Autorità di Sistema Portuale
del Mare di Sicilia Occidentale

ALLEGATO ALLA LISTA DI CONTROLLO PER LA VALUTAZIONE PRELIMINARE (art. 6, comma 9, D.Lgs. 152/2006)

Oggetto: Porto di Termini Imerese, lavori di completamento dei moli di sopraflutto e di sottoflutto.

Opere in variante - Descrizione, cause e motivazioni

Figura 3: Disposizione dei cassoni, confronto fra soluzione del PGB e quella proposta nel PDO.

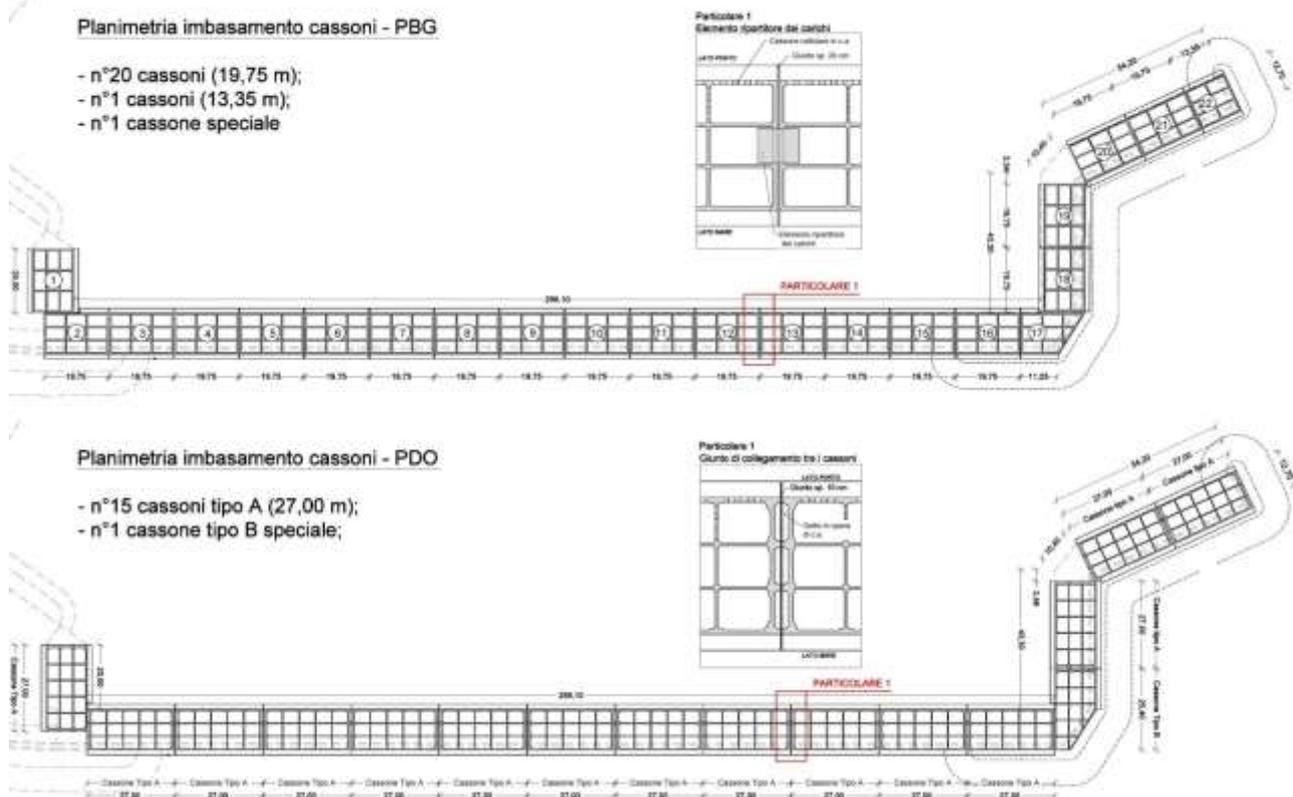
Si prevede la realizzazione della diga di prolungamento del molo di sottoflutto mediante cassoni cellulari di lunghezza maggiore rispetto a quelli previsti dal progetto definitivo posto a base di gara, fermo restando la lunghezza complessiva (fig. 3).

La lunghezza dei cassoni sarà di 27 m, più un pezzo speciale tra le progr. 878,80 m e 904.30 m. La lunghezza complessiva dell'opera sarà ottenuta utilizzando 15 cassoni più 1 speciale, rispettando l'allineamento e l'ingombro planimetrico riportato nel progetto definitivo posto a base di gara. L'altezza e le dimensioni trasversali del cassone verranno mantenute inalterate.

Figura 4 : Raccordi fracassoni, confronto fra soluzione del progetto definitivo a base di gara e quella della mi-

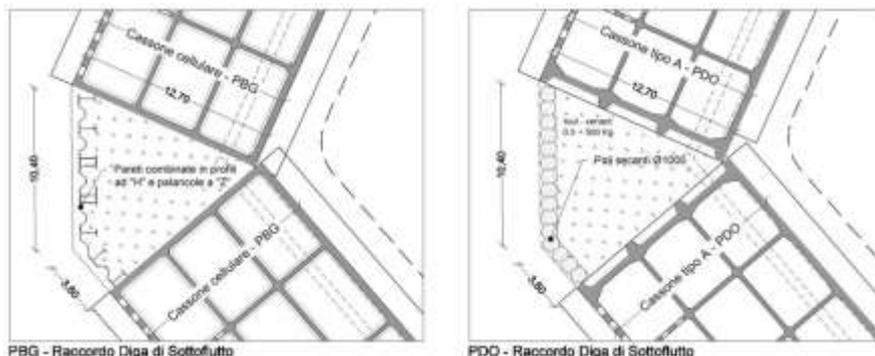
Nel progetto definitivo posto a base di gara in corrispondenza della progr. 944,30 del prolungamento del molo di sottoflutto è prevista una zona di raccordo tra due tratti con diverso orientamento. Si prevedeva la realizzazione del raccordo con palancole in acciaio S355 con profilo combinato HZ e HHZ. Quale miglioria si prevede, in alternativa, di realizzare la zona di raccordo sopra indicata mediante l'esecuzione di pali secanti CFA Ø1000 e lunghezza di circa 22 m collegati in sommità da una trave di coronamento. Così si ottiene una struttura più rigida e durevole.
